RAPPORT DE CONTROLE D'INSTALLATION ÉLECTRIQUE DOMESTIQUE

27.702

Av. Ernest Renan 58 Schaerbeek 1030

CONCLUSION : NON CONFORME

Tableau 1

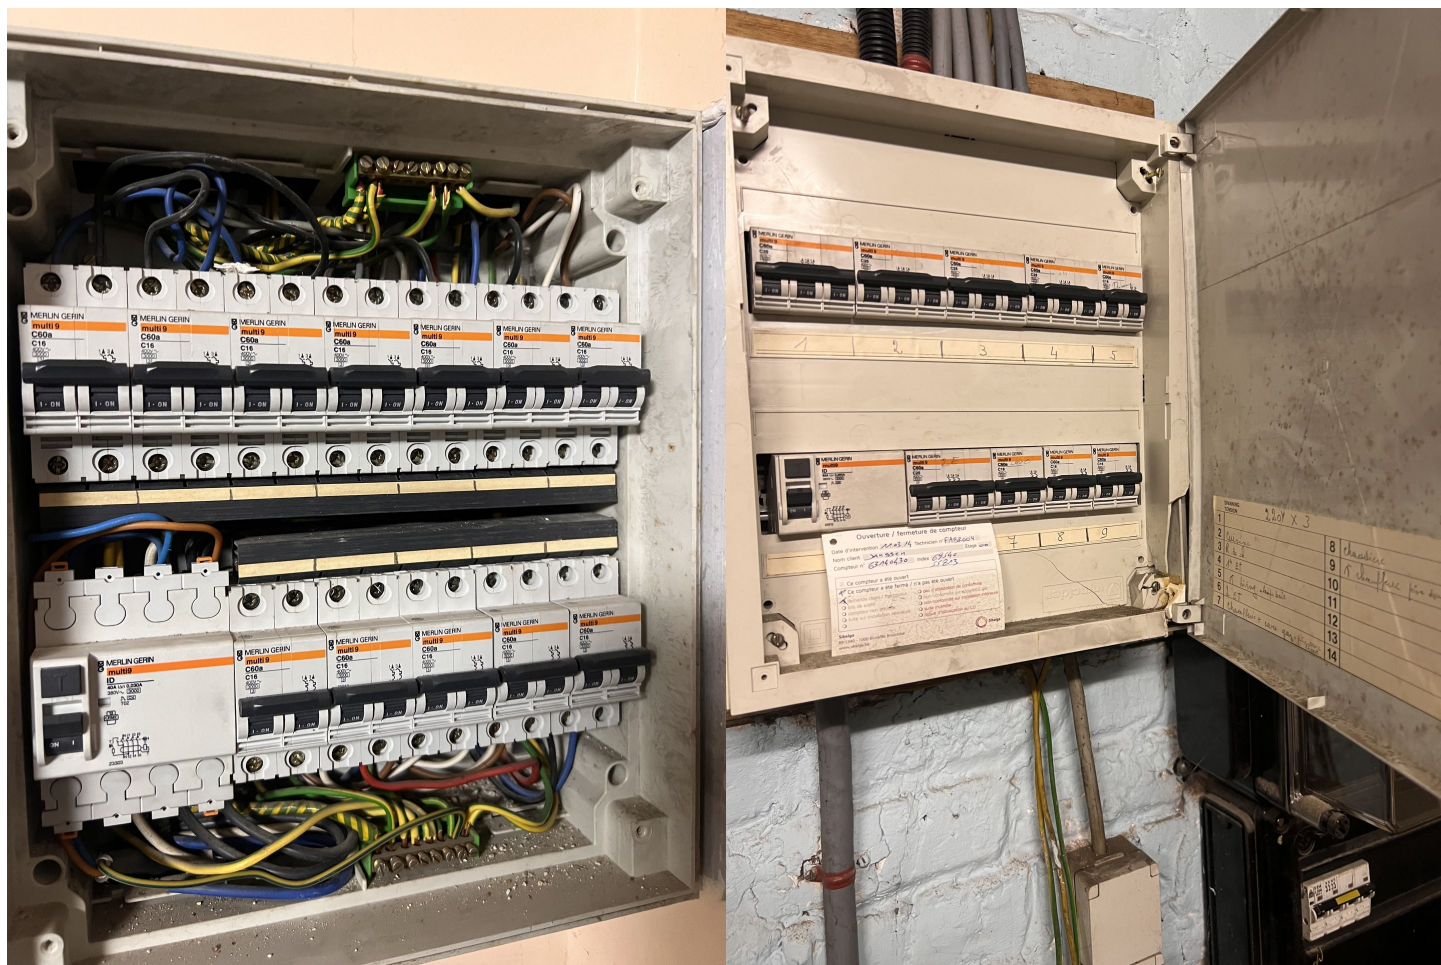
Libellé	Paragraphe
La valeur de la résistance de ce circuit (TBT) est insuffisante, celle-ci doit être au minimum de 500.000 Ohms.	L1: 6. 4. 5. 1.; L3: 6. 4. 5. 2.
Réaliser les liaisons équipotentielles principales et leurs connexions.	L1: 4.2.3.2.; 4.2.3.4.; 5.4.4.1.; L3: 4.2.3.2.; 4.2.3.4.; 5.4.4.1.
Compléter les liaisons équipotentielles principales (eau, gaz, arrivée et départ chauffage).	L1: 4.2.3.2.; L3: 4.2.3.2.
Réaliser les liaisons équipotentielles principales par des conducteurs isolés vert/jaune de section minimum 6 mm ² .	L1: 5.1.6.2.; 5.4.4.1.; L3: 5.1.6.2.; 5.4.4.1.
Réaliser la (les) liaison(s) équipotentielle(s) supplémentaire(s) dans la salle de bains / douche(s).	L1: 7.1.4.4.
Prévoir un interrupteur différentiel distinct d'une sensibilité de 30 mA pour la (les) salle(s) de bain.	L1: 4.2.4.3.
Prévoir le(s) schéma(s) unifilaire(s) de l'installation.	L1: 3.1.2.; 9.1.1; 9.1.2
Prévoir le(s) schéma(s) de position de l'installation.	L1: 9.1.2.

Le pictogramme "danger électrique" doit être apposé de façon durable sur le tableau.	
(Re)placer la porte et/ou l'écran de protection du tableau. Possibilité de contact avec des pièces nues sous tension.	L1: 4.2.2.3.; 5.1.4.; 5.3.5.1.; L3: 4.2.2.2.; 5.1.4.
Protéger correctement les pièces nues sous tension et accessibles.	L1: 4.2.2.3.; 5.1.4.; L3: 4.2.2.2.; 5.1.4
Obturer les ouvertures non utilisées du tableau ou coffret.	L1: 4.2.2.3.; 5.1.4.; 5.3.5.1.
Prise(s) : le contact de terre est à relier à la terre de l'installation.	L1: 5.3.5.2.
